**OPATŘENÍ OBECNÉ POVAHY
MĚSTA BOHUMÍN**

Změna č. 5 Územního plánu sídelního útvaru Bohumín

Opatření obecné povahy č. 3/2009

Změny č. 5 územního plánu sídelního útvaru Bohumín

MAPOVÁ SEKCE: 5-8

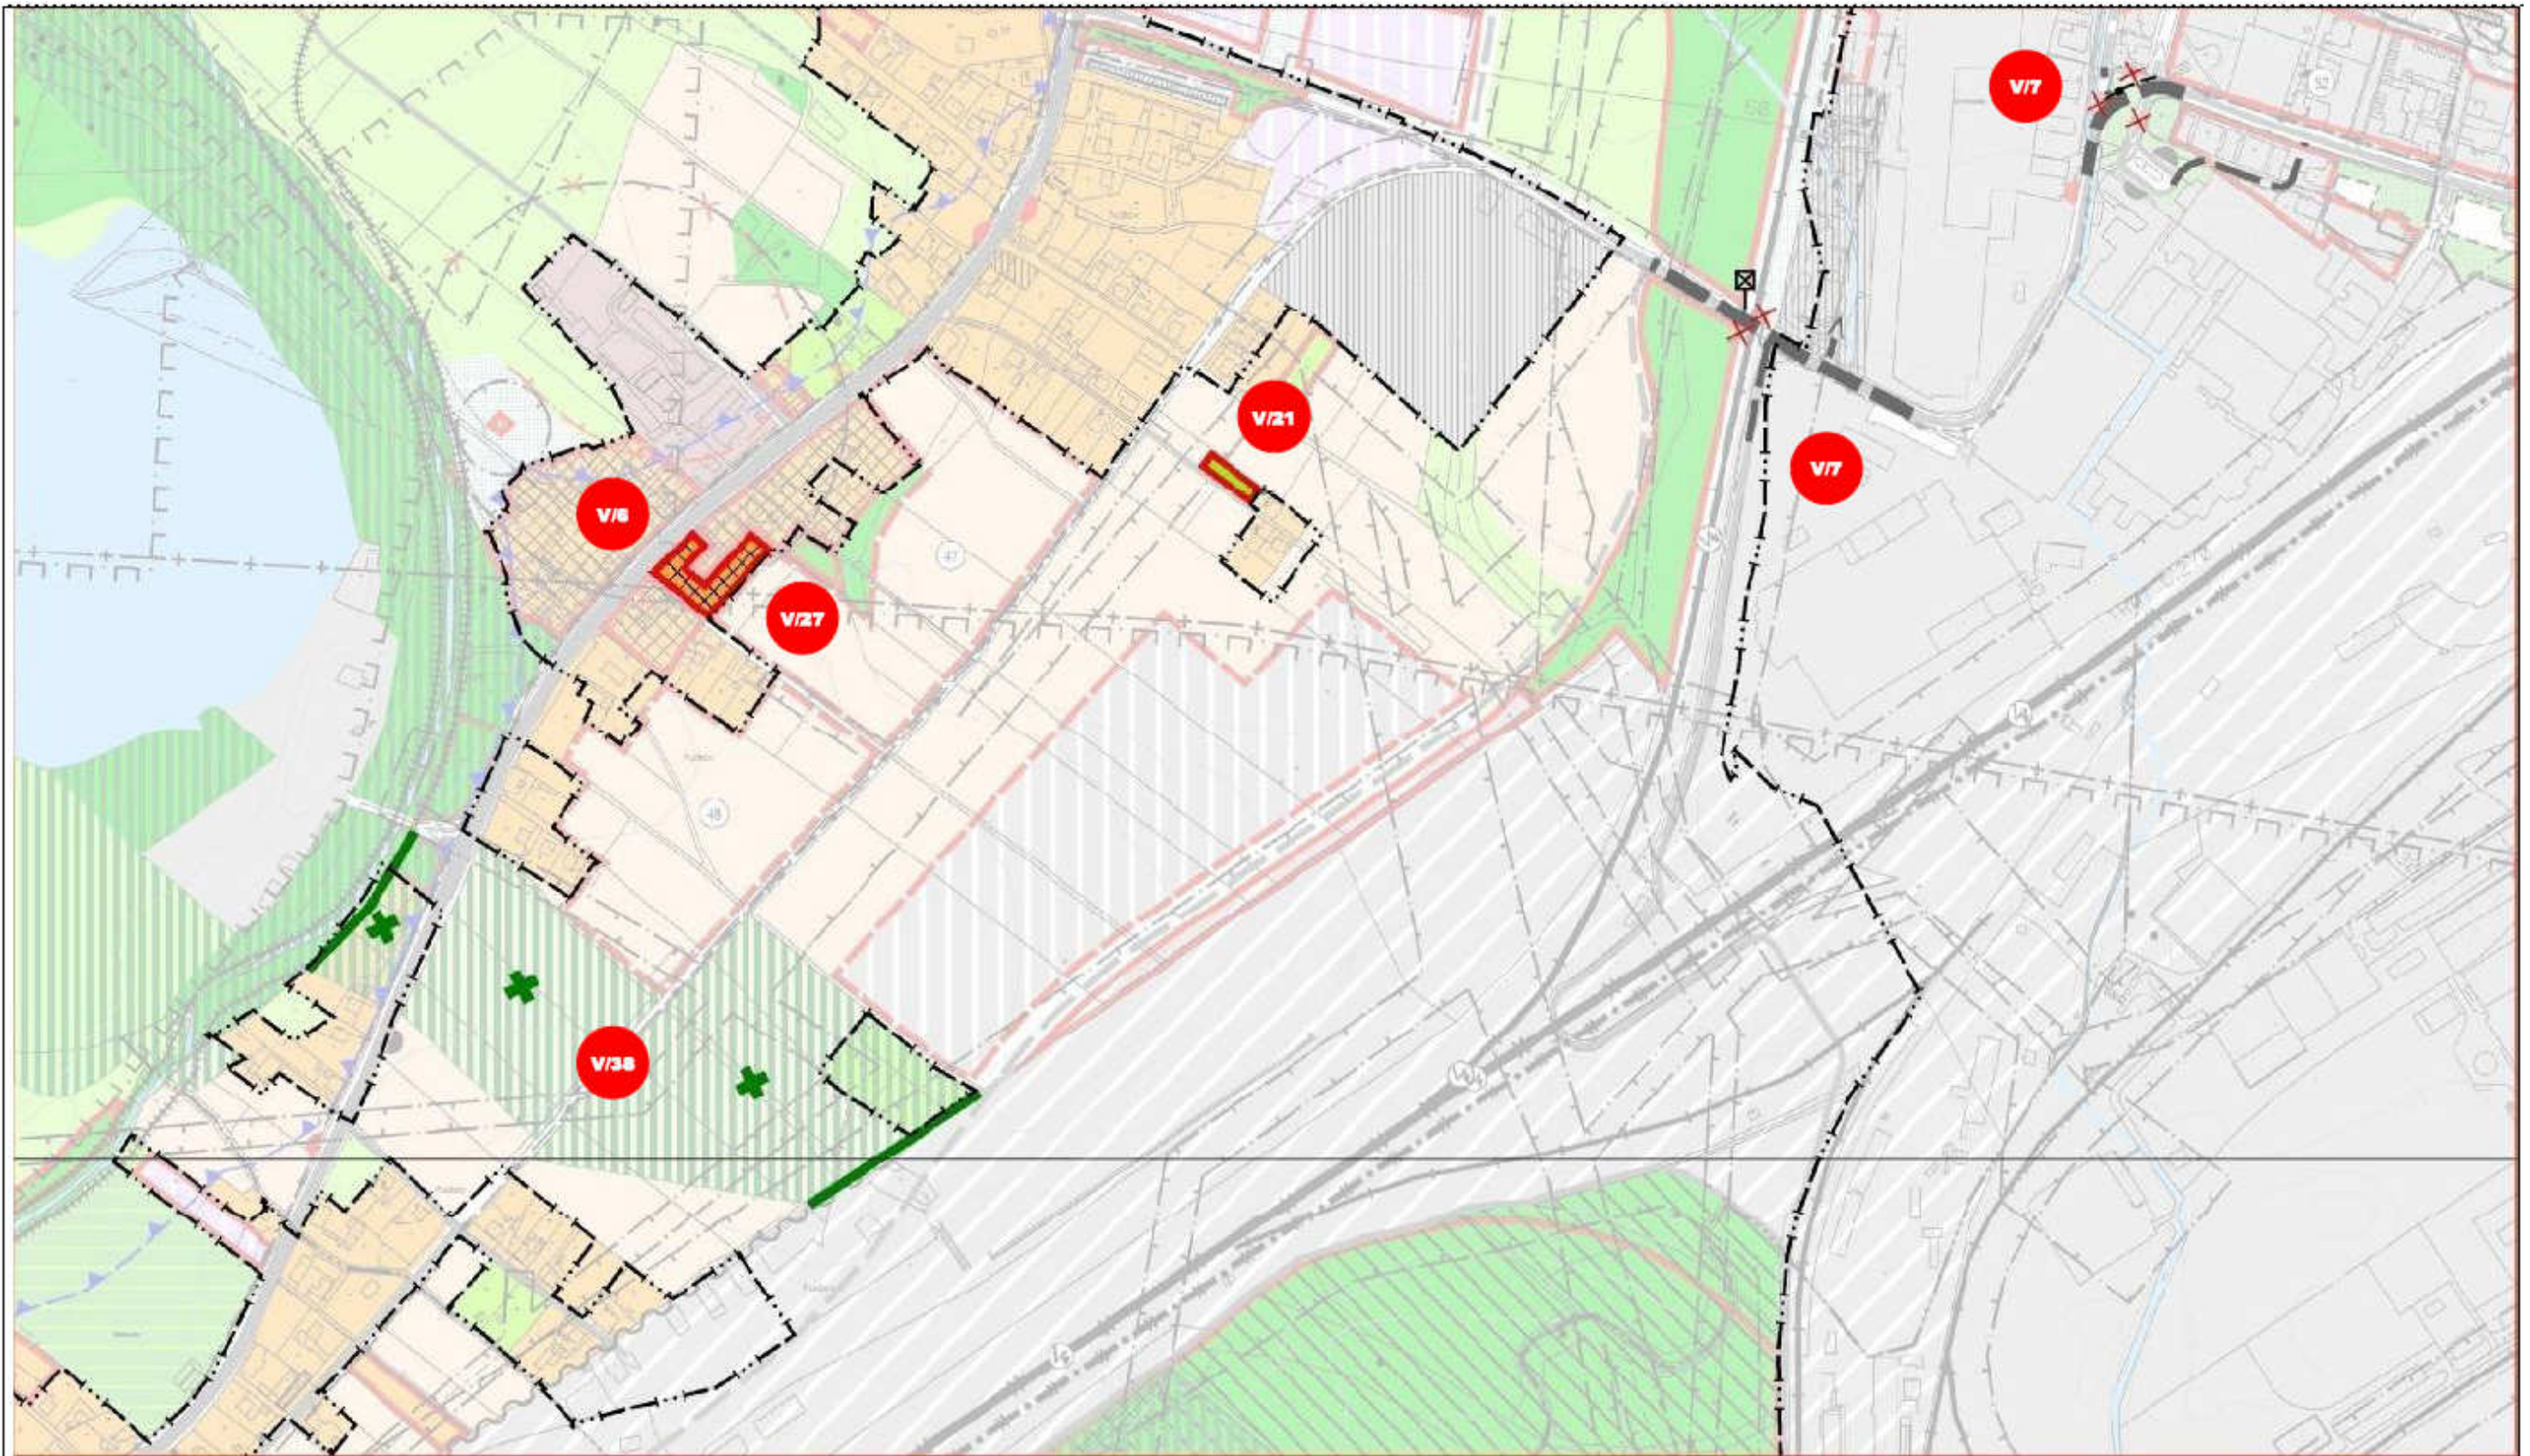
- ZMĚNA ZEMĚDĚLSKÉ PLOCHY NA PLOCHU BYDLENÍ (V/ 23,14, 17,19, 37, 31, 22, 3,)
- ZMĚNA ZEMĚDĚLSKÉ PLOCHY NA ZAHRADU (V/33, 12, 4, 18,)
- DOPLNĚNÍ ZASTAVĚNÉHO ÚZEMÍ

MAPOVÁ SEKCE: 6-7, 6-8

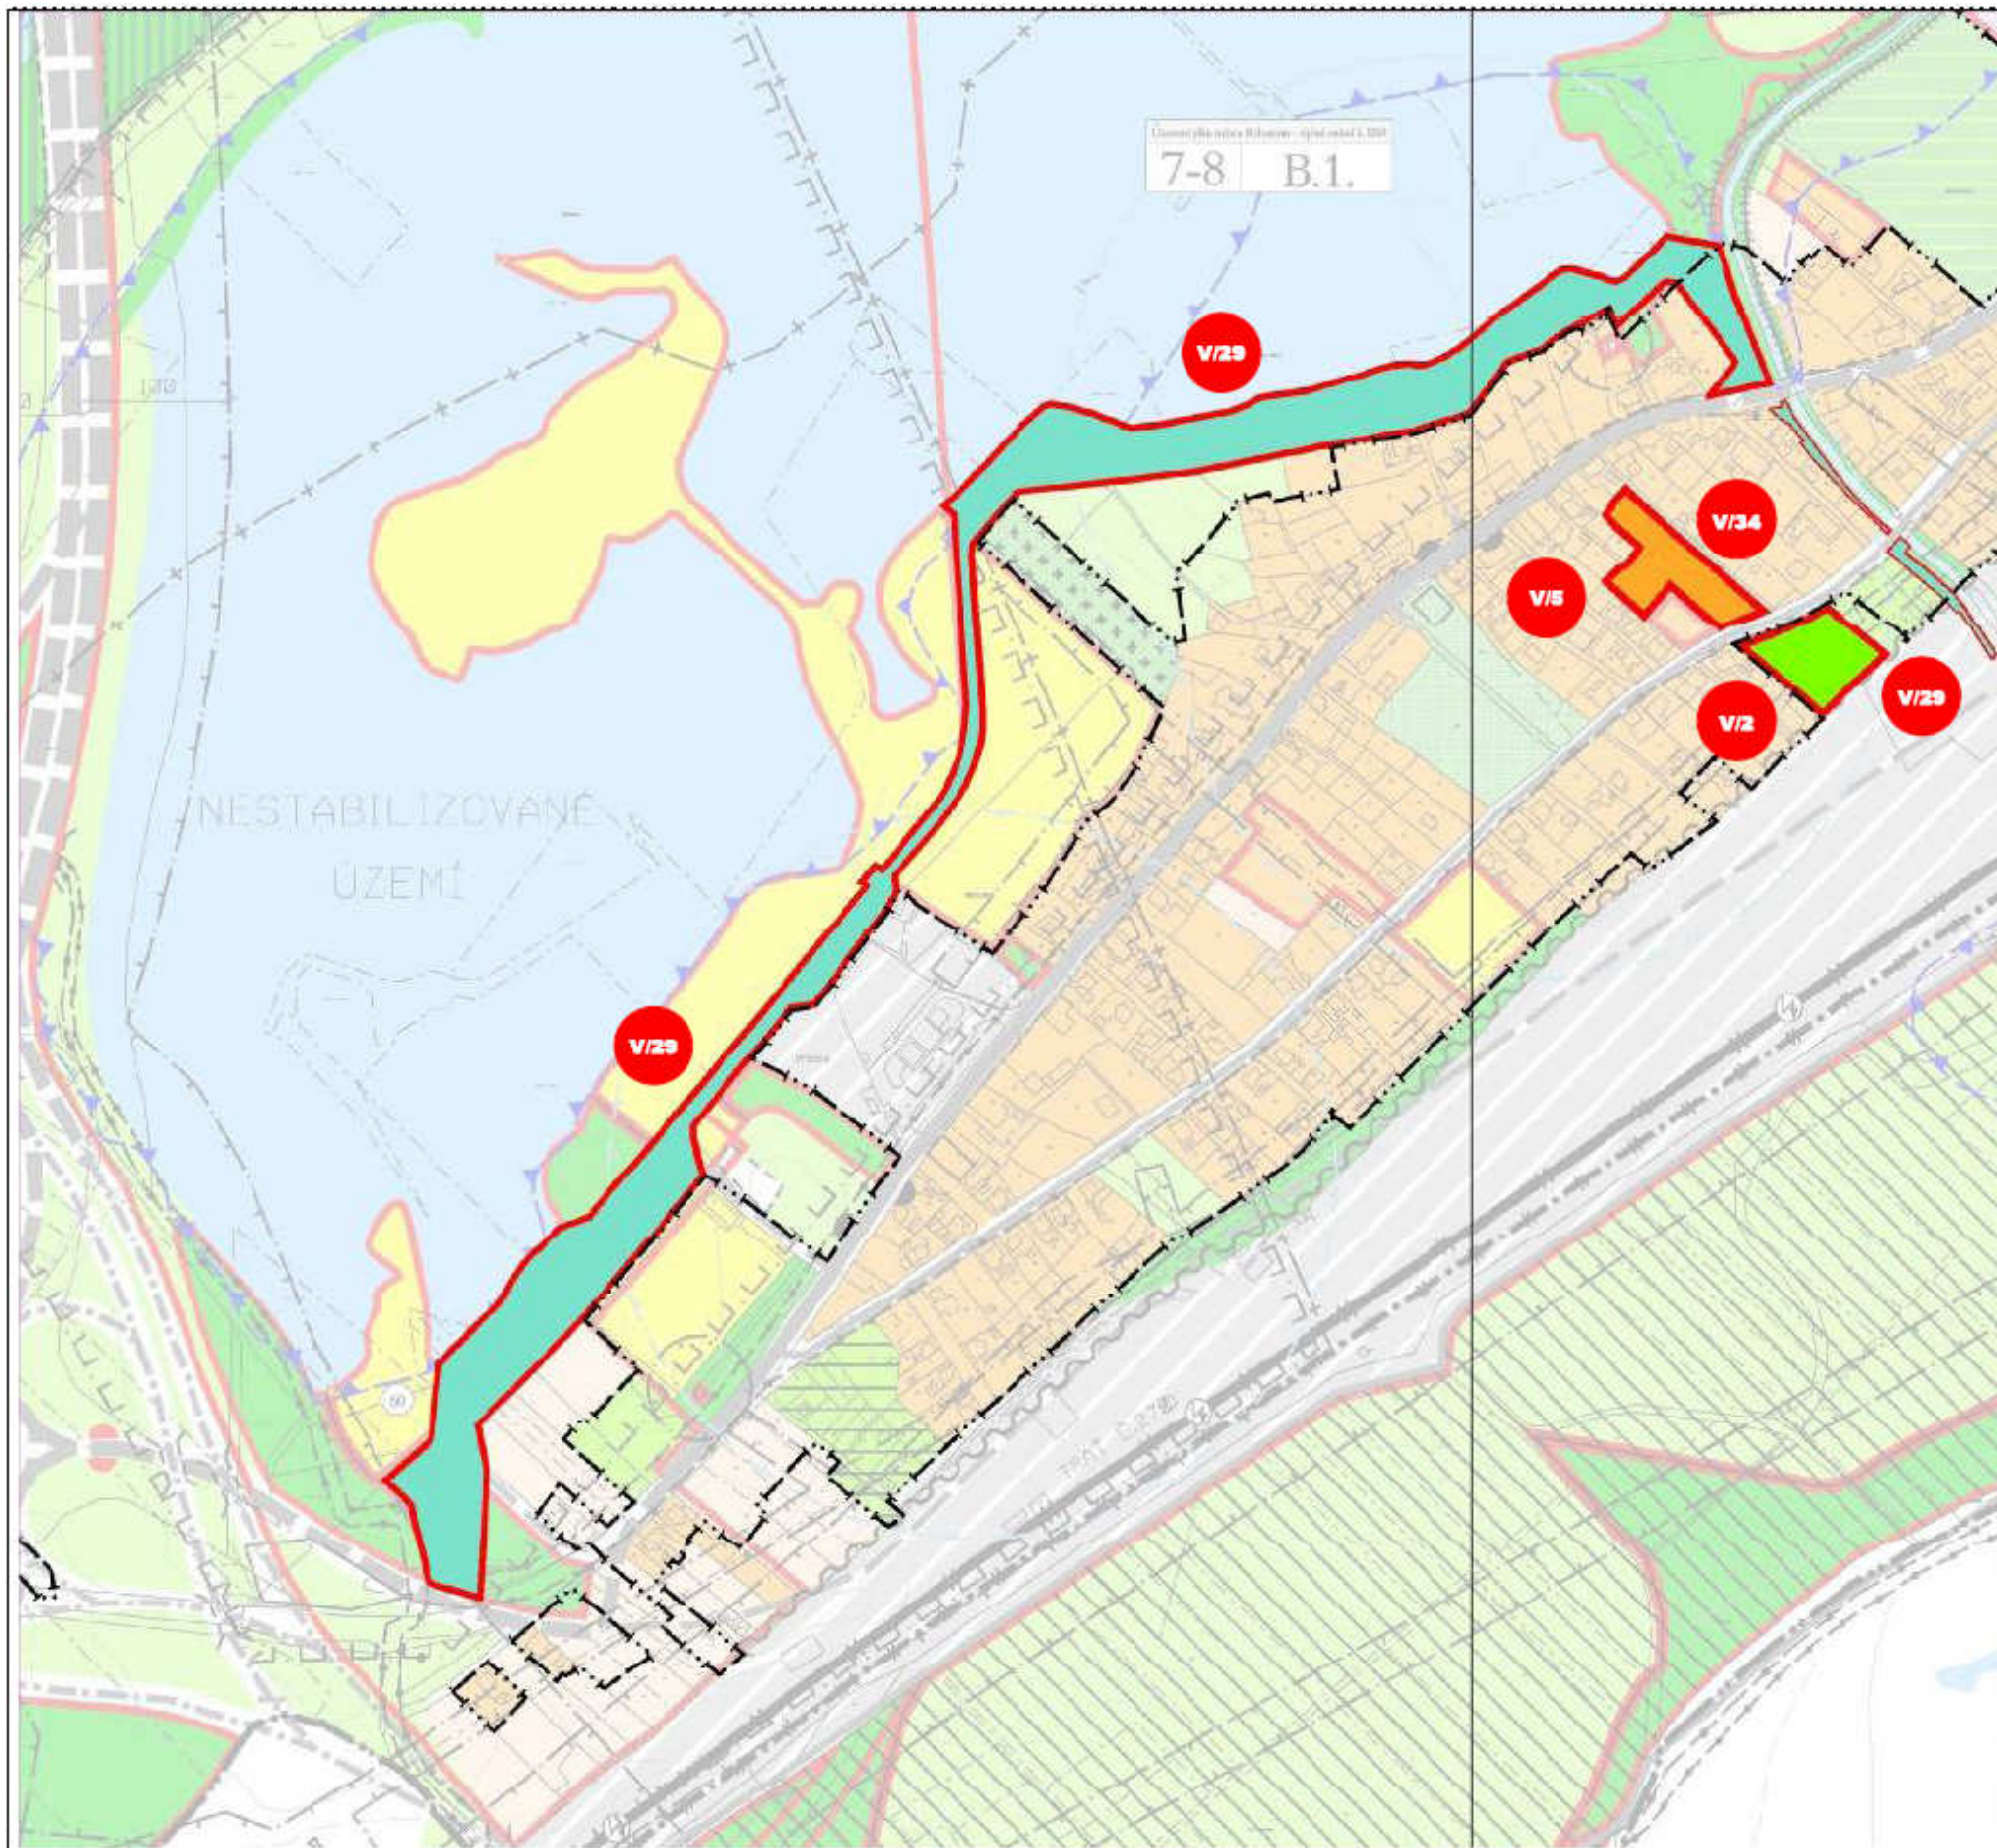
- DOPLNĚNÍ ZASTAVĚNÉHO ÚZEMÍ
- ÚPRAVY NA KOMUNIKACI SOUVISEJÍCÍ SE ZRUŠENÍM PŘELOŽKY SIL. III/471 (V/7)
- ZMĚNA ZEMĚDĚLSKÉ PLOCHY NA PLOCHU PRO SMÍŠENOU ZÁSTAVBU (V/6, 27)
- ZMĚNA ZEMĚDĚLSKÉ PLOCHY NA ZAHRADY (V/21)
- ZRUŠENÍ ČÁSTI PLOCHY ÚSES (V/38)

MAPOVÁ SEKCE: 7-8, 6-8 MĚŘITKO: 1:5000

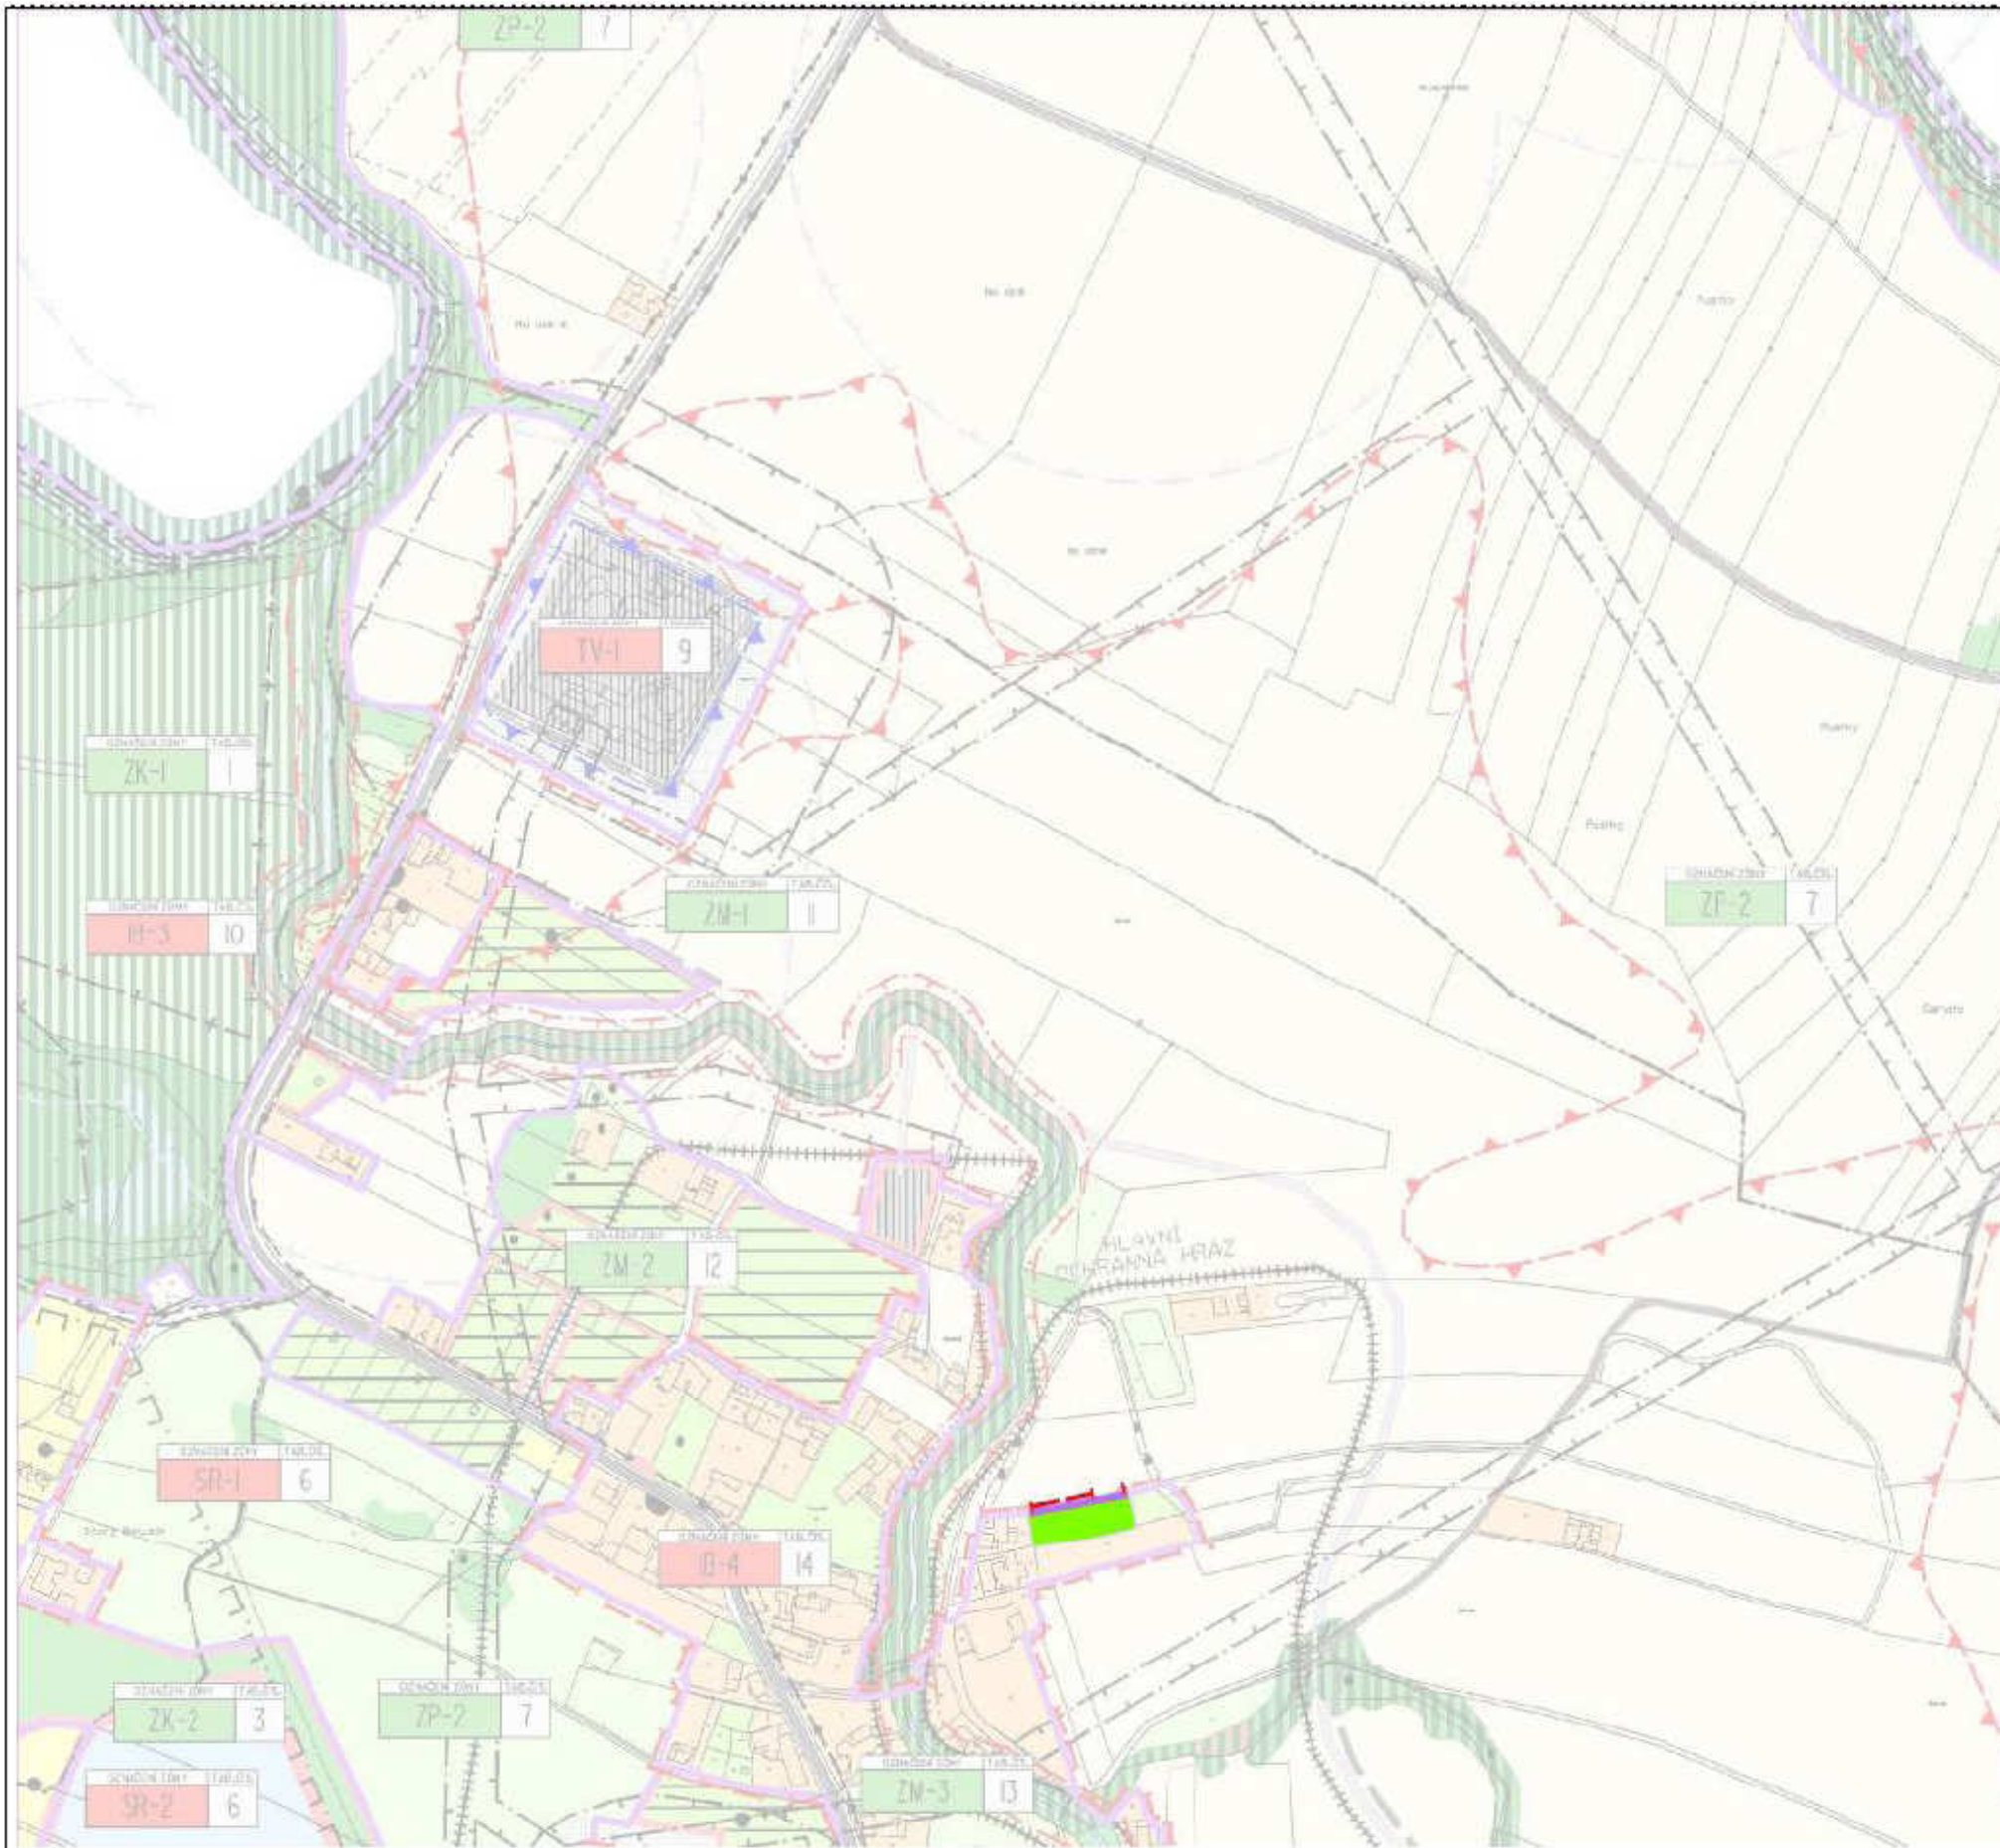
- NÁVRH DOPLNĚNÍ PLOCHY PRO BYDLENÍ (V/5, 34)
- DOPLNĚNÍ ZASTAVĚNÉHO ÚZEMÍ
- NÁVRH VODOHOSPODÁŘSKÉ PLOCHY PRO STAVBU OHRÁZOVÁNÍ (V/29)
- ZMĚNA ZEMĚDĚLSKÉ PLOCHY NA ZAHRADU (V/2, 29)
